## NOTICE DE SÉCURITÉ/NOTIFICATION

<b>Sujet :</b>	Brainlab Ultrasound Navigation Software : la modification de la largeur d'image pour une sonde sur le système échographique BK Medical en cours d'intervention peut induire un écart par rapport à l'image échographique peropératoire affichée par la navigation Brainlab
<b>Référence produit :</b>	Ultrasound Navigation Software 1.0.x Ultrasound Integration Software pour Cranial/ENT Navigation 3.0.x et 3.1.x
<b>Date de la notification :</b>	Le 31 août 2020
<b>Émetteur de la notification :</b>	Markus Hofmann, responsable de la matériovigilance
<b>Numéro de réf. Brainlab :</b>	CAPA-20200825-002368
<b>Propos :</b>	Conseil concernant l'utilisation du dispositif, modification du dispositif

**Figure 1. Illustration de l'écart vertical éventuel par rapport à la superposition de la navigation échographique peropératoire affichée par une sonde non linéaire**

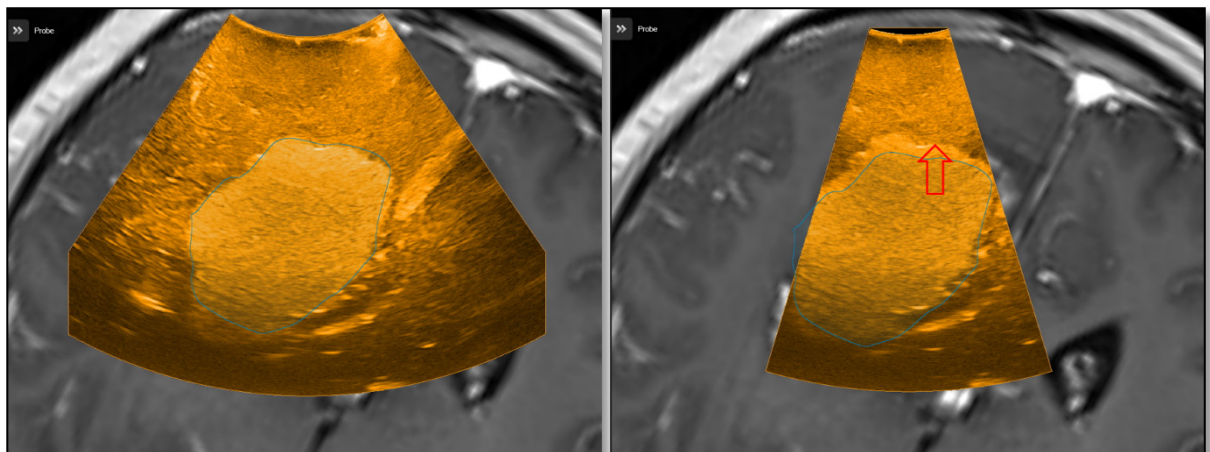
En cas d'écart, il est visible dans la profondeur de l'image de la sonde dans le sens de l'axe de la sonde échographique, comme illustré ci-dessous.

**À gauche :** largeur = 100 % ; valeur calibrée (par défaut) utilisée pour la navigation : l'objet de tumeur bleu contouré dans la navigation correspond parfaitement à la même hauteur à la tumeur hyperéchogène (partie plus claire).

**À droite :** largeur = 50 % ; largeur d'image modifiée par rapport à sa valeur calibrée au cours de la navigation : la tumeur hyperéchogène (partie plus claire) sur l'image échographique apparaît décalée vers le haut par rapport à son emplacement réel sur l'image IRM.

L'utilisateur doit vérifier régulièrement la précision du calibrage de la sonde échographique pour la navigation avec le fantôme correspondant. Ultrasound Navigation Software le rappelle à l'utilisateur à intervalles réguliers. Vous pouvez éviter ce problème en utilisant la même largeur d'image pendant l'intervention avec navigation que pendant le calibrage de la sonde, sans apporter aucune modification. Si vous ne savez pas quelle largeur d'image a été calibrée pour la navigation, utilisez celle définie pour la vérification de la précision réussie à l'aide du fantôme.

1. Ultrasound Navigation Software ne prend pas en charge la modification de la largeur d'image d'une sonde BK Medical non linéaire. Par conséquent, **ne modifiez pas cette valeur de largeur dans le système échographique en cours d'intervention, vous éviterez ainsi une visualisation incorrecte de la superposition dans la navigation.** Utilisez la même valeur (par défaut) que lors du calibrage de la sonde pour la navigation.
